INSTITUTO NACIONAL DE VÍAS PROCESO MISIONAL EJECUCIÓN DE PROYECTOS DE INFRAESTRUCTURA DE TRANSPORTE MANUAL DE INTERVENTORÍA OBRA PÚBLICA LISTA DE CHEQUEO INFORME MENSUAL DE INTERVENTORÍA	CÓDIGO	MEPI-MN1-IN-15-FR-1
		VERSIÓN	1
		PÁGINA

Contrato de Obra No. LP-MZ-001-2022 **Contratista:** CONSTRUCCIONES E INVERSIONES CEMAC

Contrato de Interventoría No. 976-2022 **Interventoría:** CONSORCIO INTERVENTORES VIALES

MEJORAMIENTO DE VÍAS RURALES EN EL MUNICIPIO DE ZAPAYÁN DEPARTAMENTO DE MAGDALENA DEL PROGRAMA COLOMBIA RURAL – NACIONAL

Figura 5-3 Estructura pavimento rígido – Metodología AASHTO, CBR 7.8%

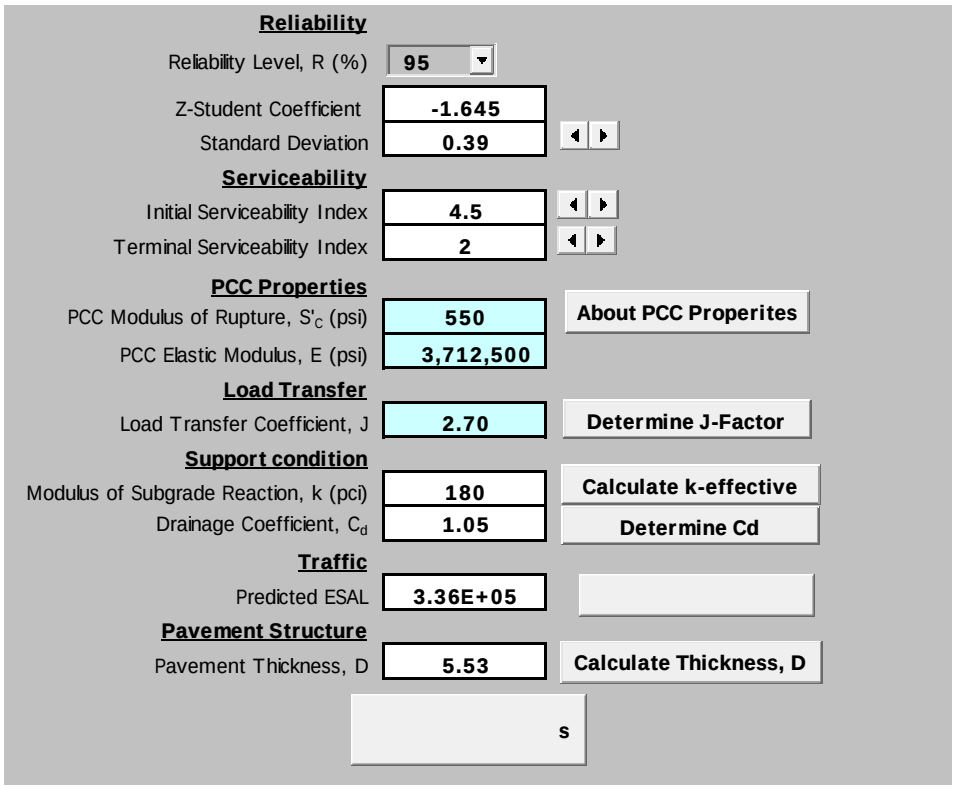
Comentario: Ajustar los parámetros detallados en el comentario del Numeral 5.8.1, sin embargo, con los ajustes realizados el espesor mínimo de losa es 14 cm.

Figura 5-4 Estructura pavimento rígido para la vía – Metodología invias, CBR 7.8%

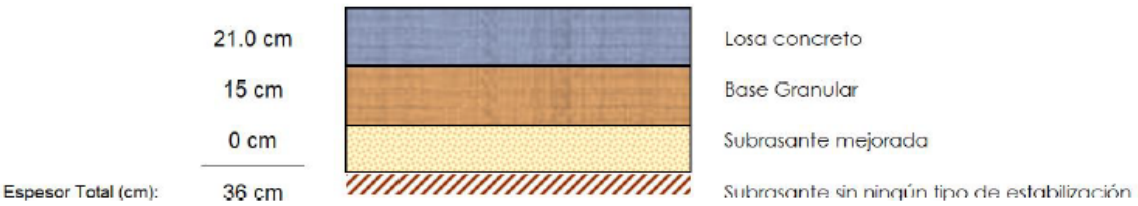
Comentario: Se comparte la estructura obtenida mediante la metodología INVIAS

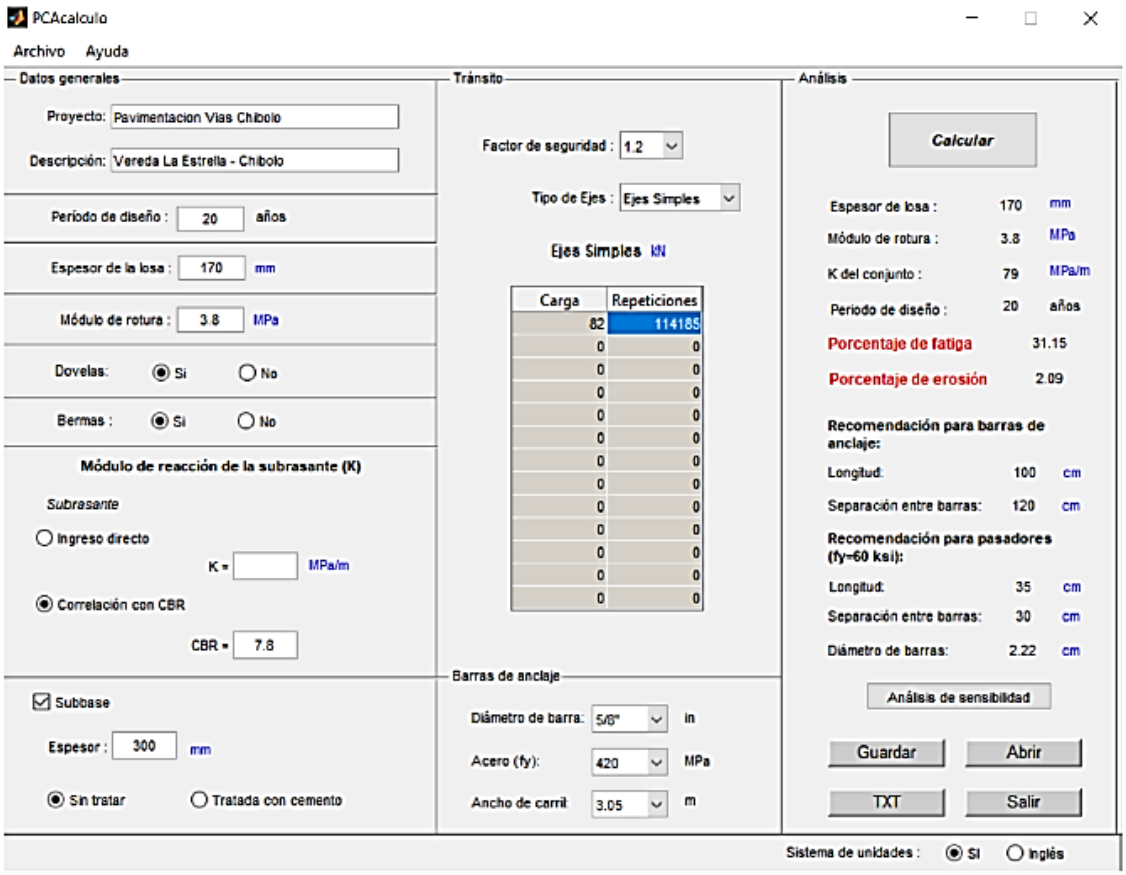
Comentario: Por otra parte, la composición vehicular tiene buses, camiones C2P y C2G, por lo que se deben ingresar al programa las cargas por ejes simples, tándem, el valor de 114.185 repeticiones no se sustenta en el informe.
